Que l'Ajuntament de Girona executi urgentment i el més aviat possible les actuacions cautelars necessàries per eliminar TOTS els riscos arquitectònics que hi ha a la Plaça U d'Octubre de 2017 i que, per tant, intervingui en TOTS els punts negres que consten a l'ANNEX adjunt.

LLISTAT DELS 10 PUNTS NEGRES DE LA PLAÇA 1 D'OCTUBRE DE 2017

2b) Accés a l'aparcament per cotxes al sector Sud de la Plaça

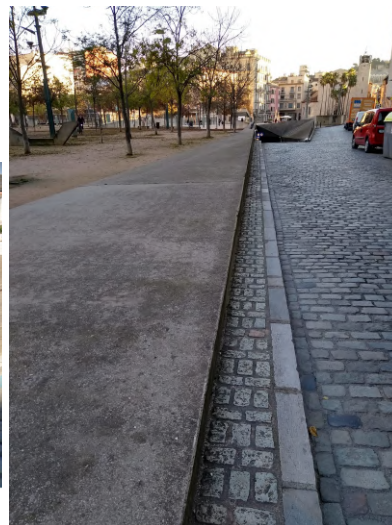
Aquí també tenim una zona amb una caiguda superior als 3,50 metres que és fàcilment escalable des de diversos punts.

-Des del pas de zebra que ve del carrer Sèquia (a l'alçada del "Caprabo") hi ha una paret de baixa alçada que fa molt fàcil que sigui escalable.

-També és molt fàcil de pujar-hi des de la Plaça ja que té forma de rampa fàcilment escalable i fan del tot inútils els elements decoratius metàl·lics en forma d'onada.

Requerim una protecció urgent que impedeixi la precipitació a baix perquè les conseqüències, evidentment, poden ser mortals.

3 Mur vertical i graderia al llarg del c/ Sèquia.

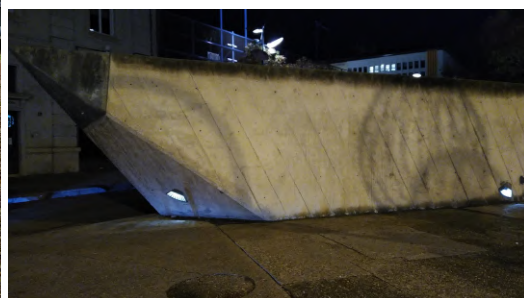
El mur vertical que separa la Plaça U d'Octubre de 2017 del C/ Sèquia té una alçada de 1,60 m i s'hi pot enfil·lar amb facilitat pujant per les graderies, les quals són fàcilment escalables perquè entre cada nivell hi ha només 35 cm. L'alçada del darrer tram del mur, que en principi hauria de fer de barana protectora, té una alçada de només 71 cm..

Tant l'Ordre VIV/561/2010 i l'Ordre TMA/851/2021, a més d'establir que les baranes tindran com a mínim una alçada de 90 cm (art. 30.2a) també disposa que no poden ser escalables i que, per tant, no poden tenir punts de recolzament entre els 20 i els 70 cm d'alçada (art. 30.2b). Clarament, aquest punt negre incompleix la normativa d'urbanisme doblement.

El risc de caiguda directa al carrer, on circulen cotxes sovint, és molt elevat i pot causar conseqüències mortals. A més, s'afegeix a aquesta problemàtica dues obertures al mur vertical que tenen un elevat risc d'atropellament per no tenir cap tipus de barana protectora; l'obertura de les graderies a la Plaça que aboca directament al vial del carrer Sèquia (tercera foto) i una altra obertura que també aboca al carrer Sèquia al sector sud-est de la Plaça (quarta foto).

Tenint en compte les infraccions de la normativa i que és un punt negre especialment perillós perquè hi ha risc de precipitació directament a un carrer transitat, no n'hi ha prou en fer posar baranes protectores altes, sinó que s'hauria d'eliminar tot el tram de paret vertical que separa la plaça del c/ Sèquia.

6 Pas de vianants al llarg del c/ Sèquia:

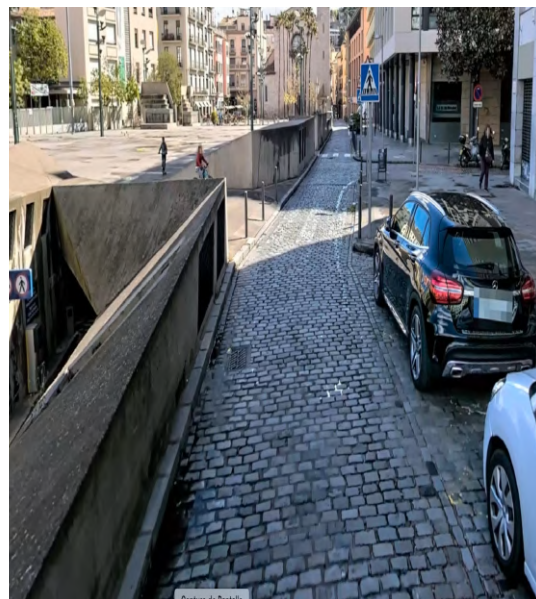
El vianants que vulguin travessar el carrer Sèquia en direcció a la plaça, tenen tres o quatre opcions:

1. La primera en l'encontre amb Jaume I, que gaudeix de prou bona visibilitat pels vianants, però que sovint es troben vehicles girant des de Jaume I que van massa de pressa per aturar-se al pas de vianants; d'altra banda, el paviment adaptat en pendent cap al carrer es troba en un estat lamentable, sobretot a la vorera de la banda oposada a la plaça.

2. La segona i la tercera, a banda i banda de Cristòfol Grober, on trobem el creuament més exposat de tots. Des de la plaça, uns murs laterals alts impedeixen que els vehicles que circulen pel carrer Sèquia puguin veure els vianants amb intenció de creuar, fins que el vianant ja ha posat un peu al carrer (malgrat el petit mirall instal·lat); quan és moll les llambordes fan que en cas de necessitat les frenades d'emergència s'allarguin més del compte. Un reductor de velocitat seria un element a tenir en compte en aquest punt. D'altra banda, la inexistent vorera com espai de transició entre la plaça i el carrer, incrementa la perillositat d'aquest punt de creuament.

Tant en l'Ordre VIV/561/2010 com l'Ordre TMA/851/2021 s'estableixen les condicions generals dels creuaments entre itineraris de vianants i vehiculars (art. 19) i els requisits que han de complir els passos de vianants (art. 21). S'ha de garantir que en els punts de creuament no existeixin elements que puguin obstaculitzar la visibilitat de vianants cap als vehicles i viceversa. La seguretat és una prioritat.

Demanem el compliment de la normativa, l'eliminació dels elements que impedeixen una correcta visibilitat tant de conductors com de vianants, el manteniment adequat del paviment i la senyalització de passos de vianants que no duguï a la seva errònia interpretació. També demanem que s'eliminin les barreres arquitectòniques en forma d'elements verticals diversos entorpint l'itinerari de vianants.

10. Paviment de la plaça dura:

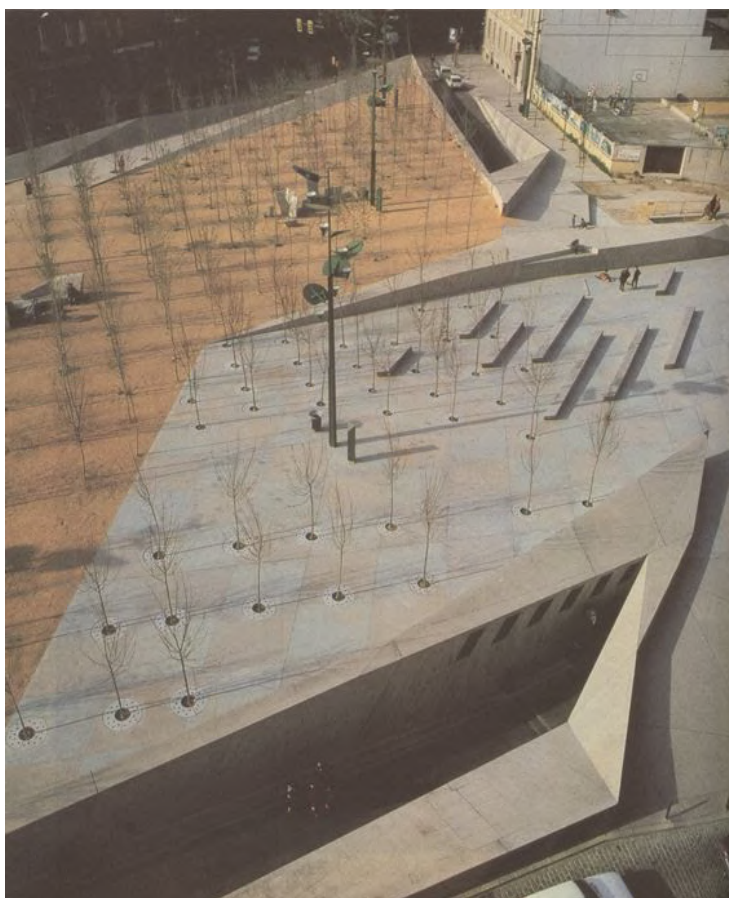
La plaça presenta un paviment lliscant que ha provocat i provoca múltiples caigudes, especialment en dies de pluja (que es formen basses a causa de la deficient evacuació d'aigües) o bé en època de glaçades quan, malgrat la sal que s'hi avoca, cal vigilar molt i tot i així s'hi registren incidències.

També s'agreugen els riscos pel major desgast que s'evidencia en alguns punts de la plaça. Per evidenciar aquest desgast, s'adjunta una foto del paviment acolorit de la plaça que, a hores d'ara, ja ben poca gent recorda:

S'evidencia que el paviment incompleix l'exigència de no-lliscar i també la de continuïtat a raó dels molts desperfectes acumulats des de la seva inauguració que no han estat objecte de manteniment.

Demanem que la plaça s'ajusti a la normativa existent i que esdevingui un lloc segur per tot tipus d'usuaris de l'espai.
